**Przebudowa odcinka sieci kanalizacji deszczowej w ul. Wiejskiej w Redzie.**

**5.ZF.TP.BN.RB.2023**

**Wyjaśnienia treści SWZ**

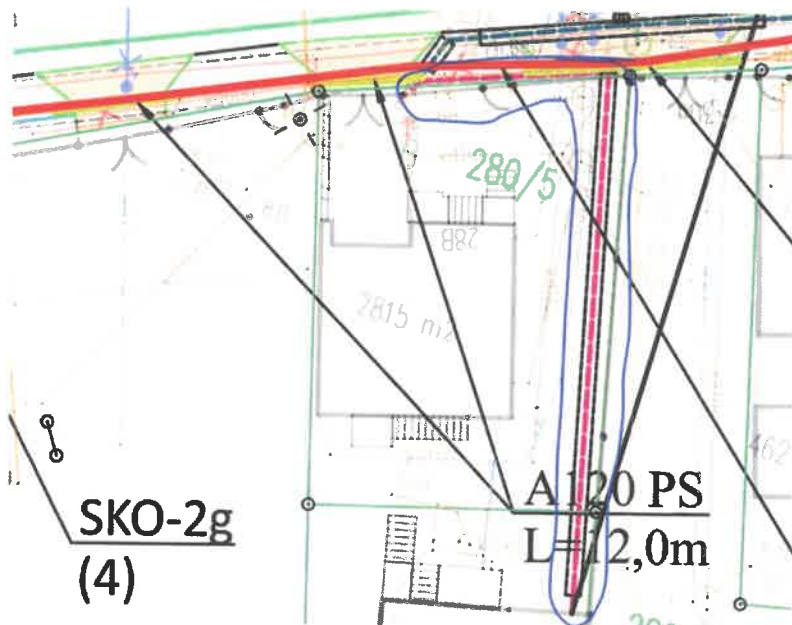
**Pytanie nr 15.**

Proszę o potwierdzenie, czy należy zastosować kratę wpustu typu górskiego?

Zamawiający informuje, że należy zastosować kratę górską.
